改善箇所説明図

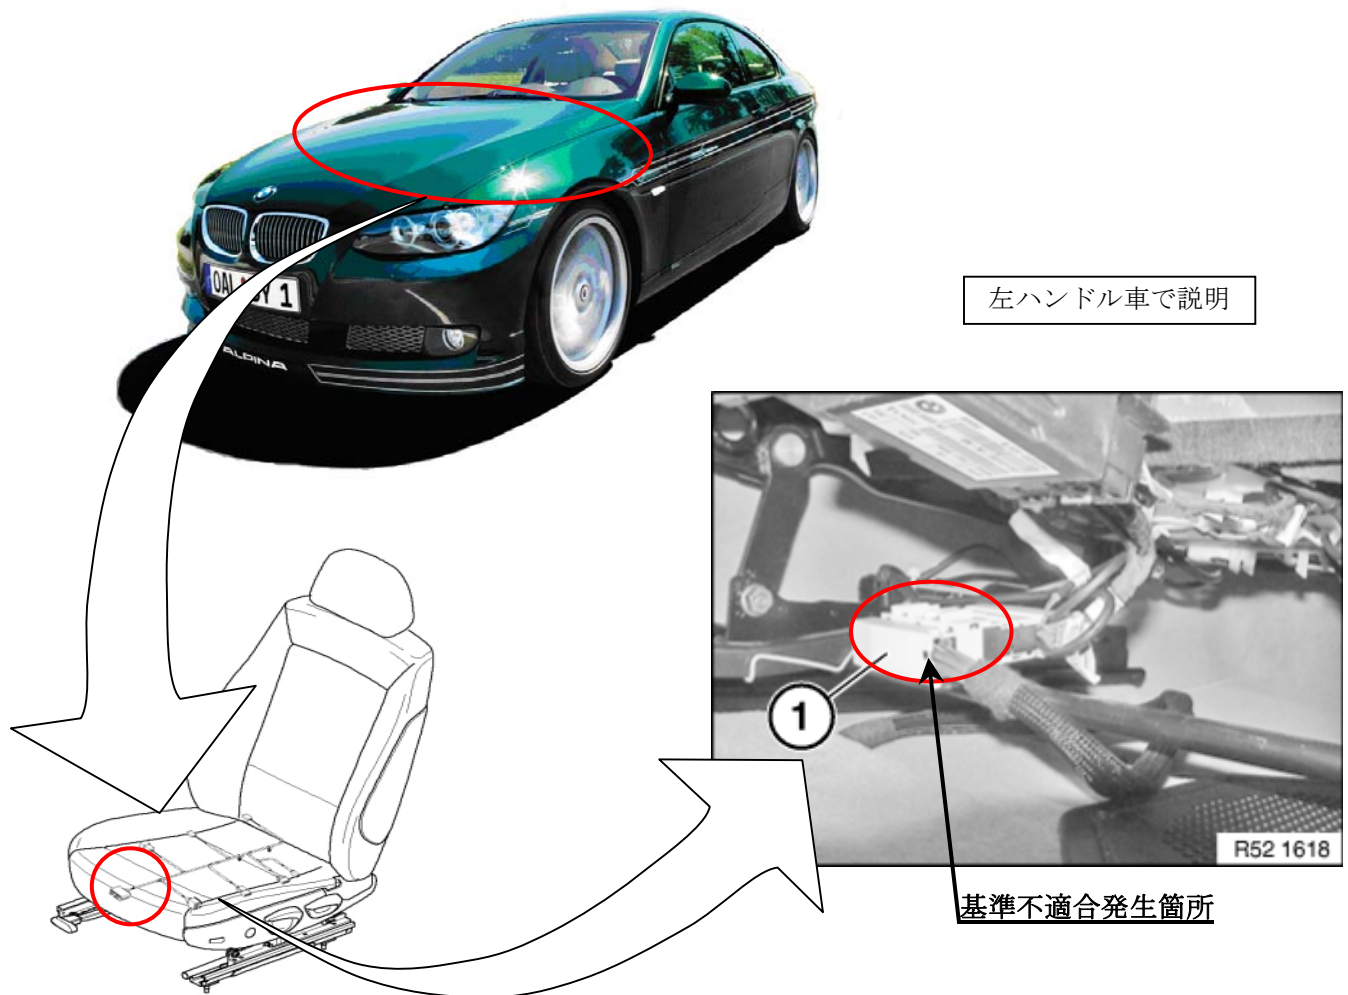
サイドエアバッグ／シートベルトプリテンショナー用配線において、コネクタ端子と配線の圧着が不適切なため、当該端子と配線が十分に接触しないおそれがある。そのため、接触不良が発生した場合、エアバッグ警告灯が点灯し、サイドエアバッグおよびシートベルトプリテンショナーが作動しない。

全車両、当該コネクタ端子を良品と交換する。
